Avis délibéré
de la Mission régionale d'autorité environnementale
Corse

**sur le projet de centrale photovoltaïque au sol d'une puissance
de 3,5 MWC sur le territoire de la commune de Novella**

**N° MRAe
2024CORSE / PC 14**

Figure 2: plan de masse du projet retenu – Source : étude d'impact.

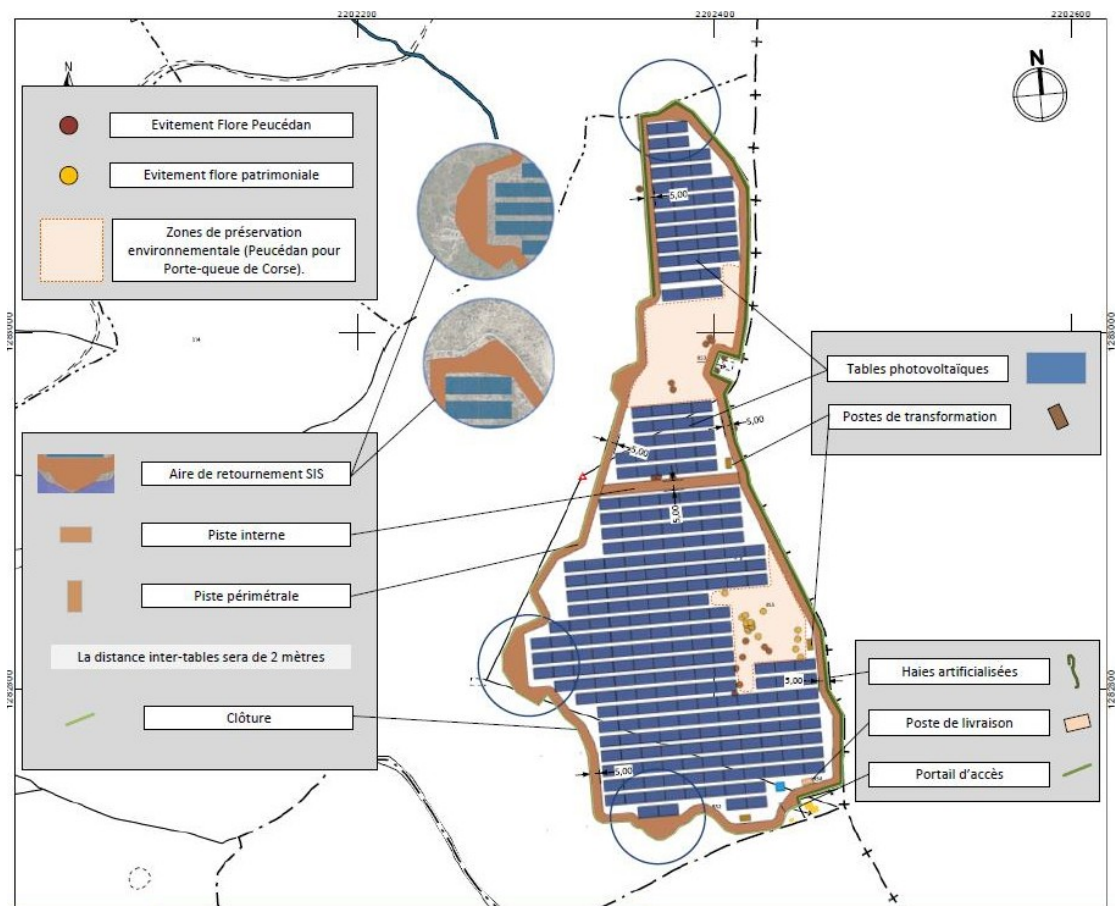
Le projet prévoit la création d'une centrale photovoltaïque au sol d'une puissance estimée à 3,5 MWc pour une durée d'exploitation de 30 ans. L'étude d'impact n'apporte pas d'information sur la maîtrise foncière des parcelles concernées (10 ha). Selon le dossier, la surface clôturée du projet sera d'environ 1 100 mètres (hauteur de la clôture de 2 mètres), pour une emprise au sol des panneaux d'environ 1,6 ha et une emprise totale du projet d'environ 4 ha). Le projet sera doté d'un poste de livraison, de trois postes de transformation et d'une citerne d'eau. Le dossier n'est pas cohérent sur le volume unitaire de la citerne (volume de 30 m³ estimé à deux reprises dans le dossier, alors que la figure 12 « notice explicative » indique un volume de 120 m³).

Dans le chapitre de description du projet, il n'est pas mentionné que des modules de stockages par batterie seront installés. Les différents plans fournis ne mentionnent pas non plus de tels équipements. Pourtant, le dossier laisse entendre (chapitre 3.3.2 et 7.2.2) que le site disposera de telles installations en containers. Il conviendra de clarifier ce point.

Le dossier indique qu'une zone tampon est prévue autour du site pour prévenir du risque incendie mais ne donne pas plus de détail la concernant. L'étude ne précise pas non plus si le projet est soumis aux obligations légales de débroussaillage (OLD) et les incidences associées.

La MRAe recommande de compléter le dossier en précisant les modalités du raccordement au poste source et de clarifier la présence (ou non) de batteries de stockage sur site, en apportant une description détaillée de ces équipements.

La MRAe recommande de compléter en conséquence l'analyse des incidences environnementales (notamment en termes de risque incendie induit), en intégrant ces deux éléments à l'étude d'impact, et de proposer les mesures ERC adaptées.
